日本原燃株式会社	
資料番号	耐震建物 21 <u>R3</u>
提出年月日	令和 3 年 <u>6 月 29 日</u>

設工認に係る補足説明資料

耐震設計の基本方針に関する

MOX 燃料加工建屋に係る既認可からの変更点について

第 2.2.1-1 図 排気筒の位置変更

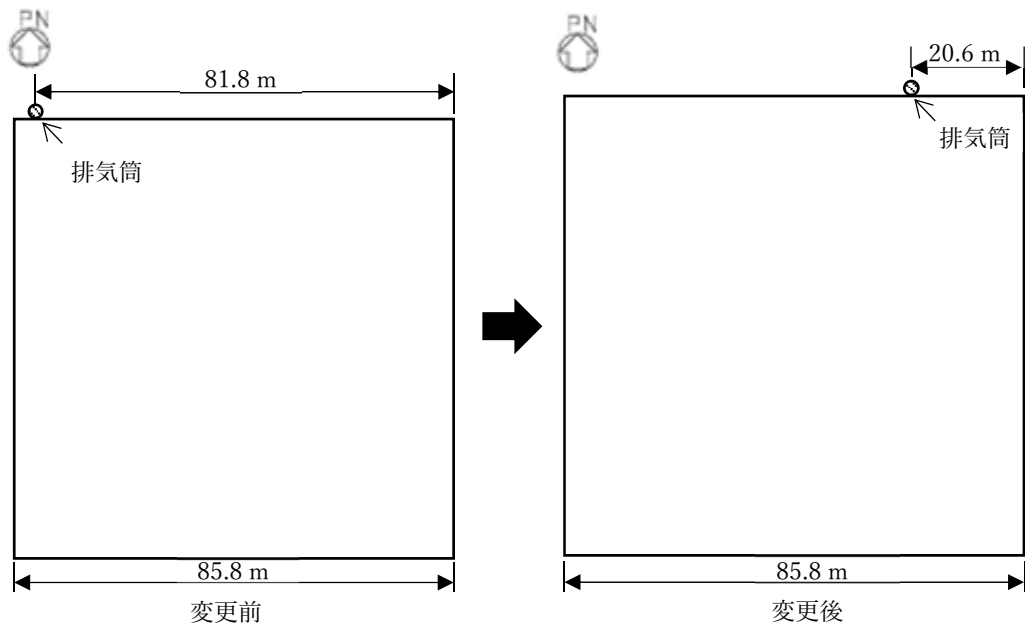
第2.2.1-1図のとおり、燃料加工建屋に支持される排気筒は、燃料加工建屋北西側外壁面に設置していたが、約60m東へ移動させ、北東側外壁面に設置する変更を行う。設計変更後の排気筒と建物との取り合いを第2.2.1-2図に示す。

また、排気筒の高さについては、25mから20mに変更する。

- 位置変更については、貯蔵容器搬送用洞道の工事と気中ダクト及び排気筒の工事を独立して行うため。
- 高さ変更については、万一転倒した場合であっても再処理施設のウラン・プルトニウム混合酸化物貯蔵建屋に波及的影響を及ぼさないようにするため。

第 2.2.2-1 図 建屋の増床のイメージ

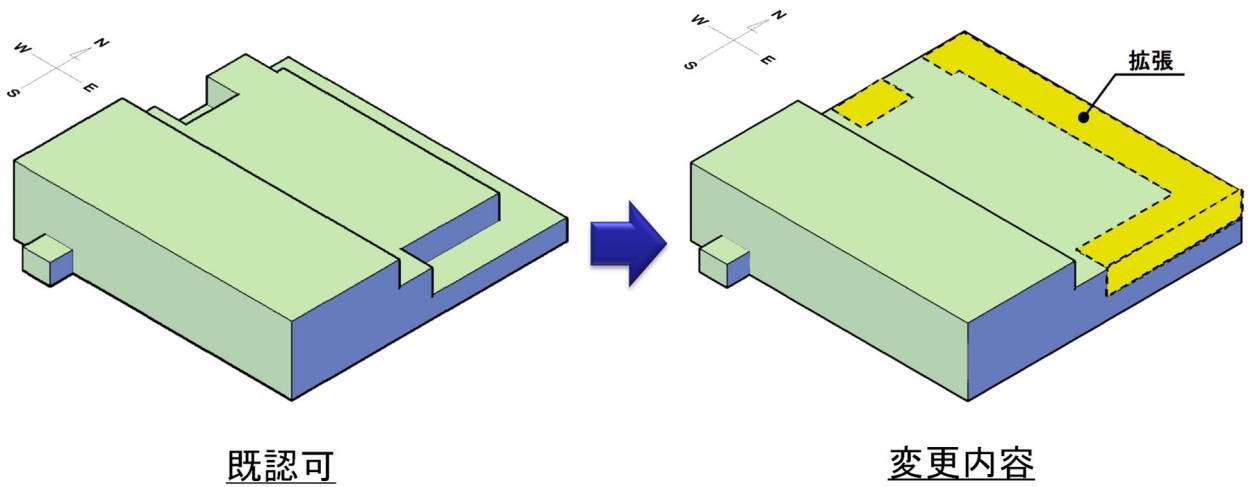
第2.2.2-1図及び第2.2.2-2図のとおり、建屋北側屋上部分を増床するとともに、増床に併せて建屋レイアウトを変更する。また、地下3階及び地下2階の階高を、それぞれ60cm高くする。

- 新規規制基準対応として、火災消火用のガスボンベの追加設置等が必要となったことから、既認可における建屋レイアウトでは設備・機器を燃料加工建屋内に収納することができないため。
- グローブボックスの耐震Sクラス化に伴う耐震サポートの追加、火災発生時の延焼を防止するための延焼防止ダンパ等の追加が必要となり、既認可の階高では工程室内の天井部分における設置スペースの確保が困難となるため。

第 2.-5 図 建屋の増床に伴う主な変更の概要図及びモデル諸元の変更点 (2 階鉛直方向の剛性)

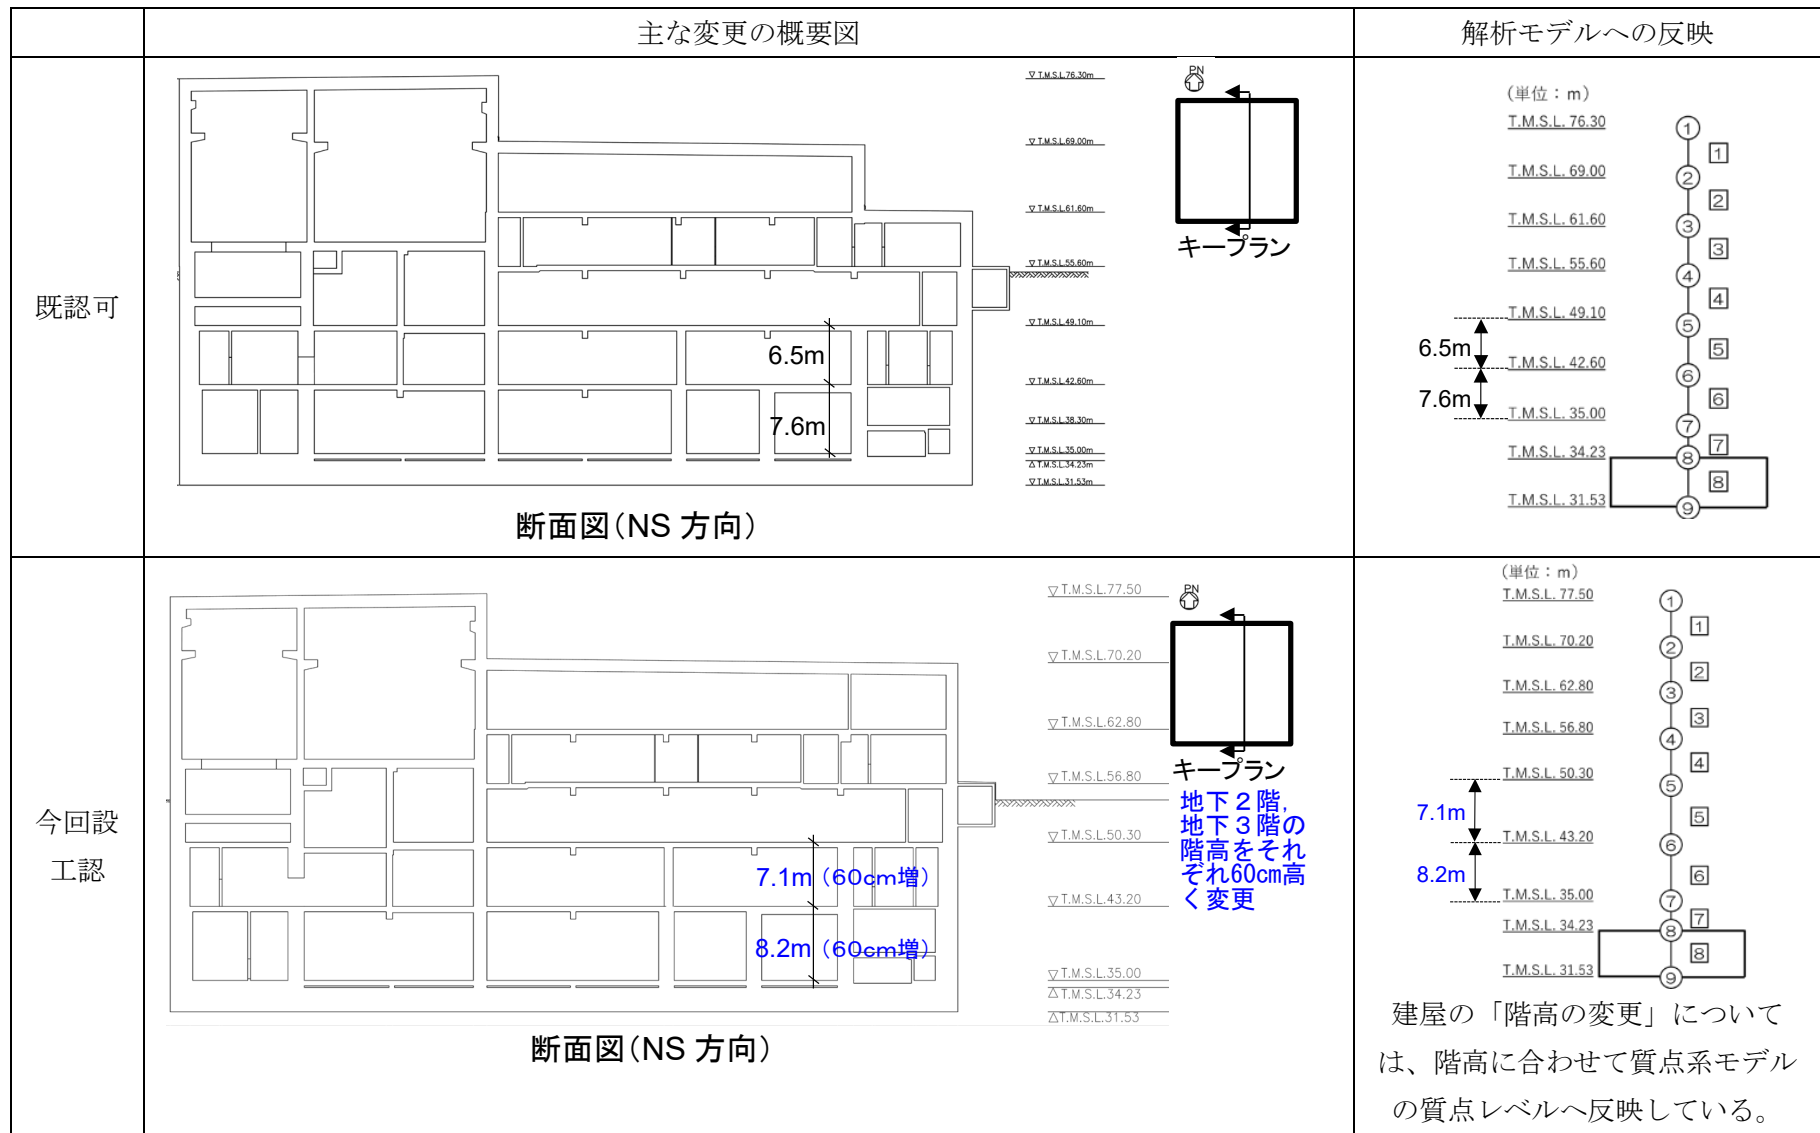
「建屋の増床」に伴う剛性の変更については、2 階レベル（要素番号 2）の地震応答解析モデルのせん断断面積、断面二次モーメント、軸断面積へ反映している。NS 方向、EW 方向、鉛直方向の変更の概要図と解析モデルへの反映内容を第 2. -3 図、第 2. -4 図、第 2. -5 図に示す。

既認可	今回設工認																																				
主な変更の概要図	<p>■ 耐震壁</p> <p>2 階平面図 (T. M. S. L. 61.60m)</p>	<p> 既認可から削除した箇所 既認可から追加した箇所 </p> <p>■ 耐震壁</p> <p>2 階平面図 (T. M. S. L. 62.80m)</p>																																				
解析モデルへの反映	<p>(単位：m)</p> <table border="0"> <tr><td>T.M.S.L. 76.30</td><td>1</td></tr> <tr><td>T.M.S.L. 69.00</td><td>2</td></tr> <tr><td>T.M.S.L. 61.60</td><td>3</td></tr> <tr><td>T.M.S.L. 55.60</td><td>4</td></tr> <tr><td>T.M.S.L. 49.10</td><td>5</td></tr> <tr><td>T.M.S.L. 42.60</td><td>6</td></tr> <tr><td>T.M.S.L. 35.00</td><td>7</td></tr> <tr><td>T.M.S.L. 34.23</td><td>8</td></tr> <tr><td>T.M.S.L. 31.53</td><td>9</td></tr> </table> <p>(要素番号 2) (鉛直方向)</p> <p>軸断面積：705.9m²</p>	T.M.S.L. 76.30	1	T.M.S.L. 69.00	2	T.M.S.L. 61.60	3	T.M.S.L. 55.60	4	T.M.S.L. 49.10	5	T.M.S.L. 42.60	6	T.M.S.L. 35.00	7	T.M.S.L. 34.23	8	T.M.S.L. 31.53	9	<p>建屋の増床に伴う「剛性の変更」については、地震応答解析モデルの軸断面積へ反映している。</p> <p>(要素番号 2) (鉛直方向)</p> <p>軸断面積：760.0m²</p> <p>(単位：m)</p> <table border="0"> <tr><td>T.M.S.L. 77.50</td><td>1</td></tr> <tr><td>T.M.S.L. 70.20</td><td>2</td></tr> <tr><td>T.M.S.L. 62.80</td><td>3</td></tr> <tr><td>T.M.S.L. 56.80</td><td>4</td></tr> <tr><td>T.M.S.L. 50.30</td><td>5</td></tr> <tr><td>T.M.S.L. 43.20</td><td>6</td></tr> <tr><td>T.M.S.L. 35.00</td><td>7</td></tr> <tr><td>T.M.S.L. 34.23</td><td>8</td></tr> <tr><td>T.M.S.L. 31.53</td><td>9</td></tr> </table>	T.M.S.L. 77.50	1	T.M.S.L. 70.20	2	T.M.S.L. 62.80	3	T.M.S.L. 56.80	4	T.M.S.L. 50.30	5	T.M.S.L. 43.20	6	T.M.S.L. 35.00	7	T.M.S.L. 34.23	8	T.M.S.L. 31.53	9

第 2. -7 図 壁開口の変更に伴う主な変更の概要図及びモデル諸元の変更点

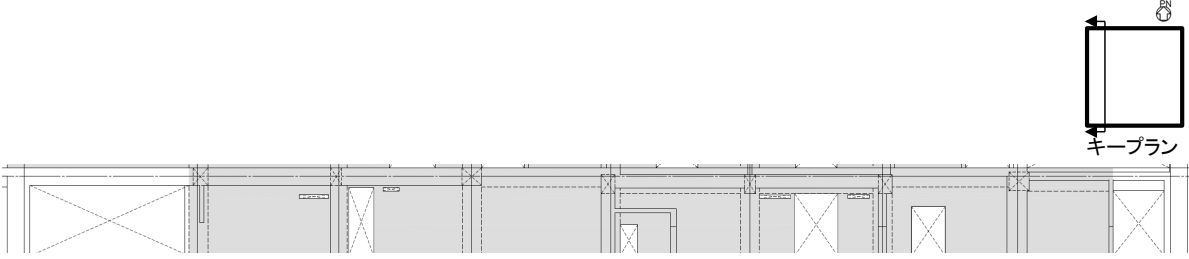
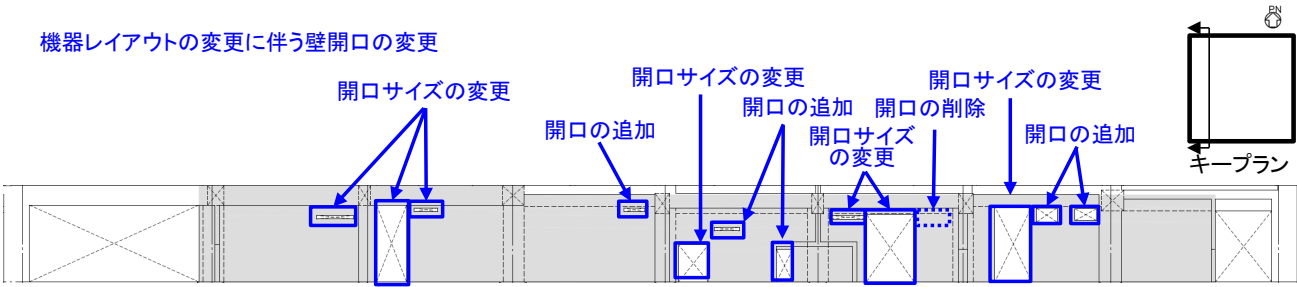
「壁開口の変更」については、各開口の変更に合わせて地震応答解析モデルの剛性へ反映している。代表として、せん断断面積の減少が最も大きい地下 1 階 2 通りについて、変更の概要図と解析モデルへの反映内容を第 2. -7 図に示す。

主な変更の概要図	解析モデルへの反映
既 認 可		 <p style="text-align: center;">地下1階 2通り 東側立面図 (T. M. S. L. 49. 10m～ T. M. S. L. 55. 60m)</p>	<p>(要素番号 4, 2 通り) せん断断面積 : 96. 9m²</p> <p>(単位 : m) T.M.S.L. 76.30 T.M.S.L. 69.00 T.M.S.L. 61.60 T.M.S.L. 55.60 T.M.S.L. 49.10 T.M.S.L. 42.60 T.M.S.L. 35.00 T.M.S.L. 34.23 T.M.S.L. 31.53</p> 
今 回 設 工 認		<p> 既認可から削除した箇所 既認可から追加した箇所 </p> <p style="color: blue; margin-top: 10px;">機器レイアウトの変更に伴う壁開口の変更</p>  <p style="text-align: center;">地下1階 2通り 東側立面図 (T. M. S. L. 50. 30m～ T. M. S. L. 56. 80m)</p>	<p>「壁開口の変更」については、各開口の変更に合わせて地震応答解析モデルの剛性へ反映している。 (要素番号 4, 2 通り) せん断断面積 : 94. 1m²</p> <p>(単位 : m) T.M.S.L. 77.50 T.M.S.L. 70.20 T.M.S.L. 62.80 T.M.S.L. 56.80 T.M.S.L. 50.30 T.M.S.L. 43.20 T.M.S.L. 35.00 T.M.S.L. 34.23 T.M.S.L. 31.53</p>
